Ref.: Remisión de Informe Final. Res. CGR Nº 489/09 INTN.

INSPECCIÓN TÉCNICA A LA OBRA: LICITACIÓN PÚBLICA NACIONAL N° 1/2007
PARA LA CONSTRUCCIÓN DEL EDIFICIO PARA LABORATORIO DE
METROLOGÍA

INSTITUTO NACIONAL DE TECNOLOGÍA, NORMALIZACIÓN Y METROLOGÍA (INTN)

CGR – DGCOP N° IT/INTN/015/09
Marzo/2010

FOTO N° 4.
Fisura en unión entre
ambientes

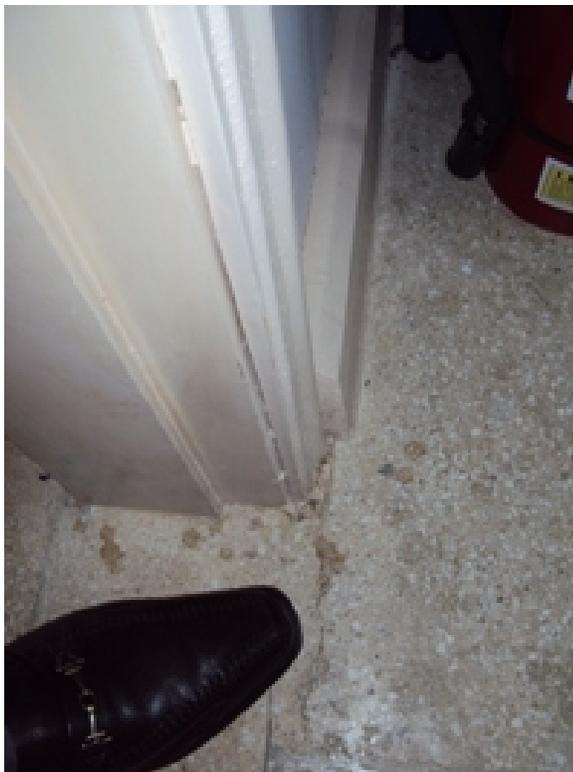
Los pisos de granito, colocados dentro de los laboratorios, antesala de los mismos, pasillos y oficinas del Laboratorio de Metrología, presentan mala terminación en la unión con las paredes colindantes (roturas, grietas, rajaduras). **Foto N° 4 y 5.**
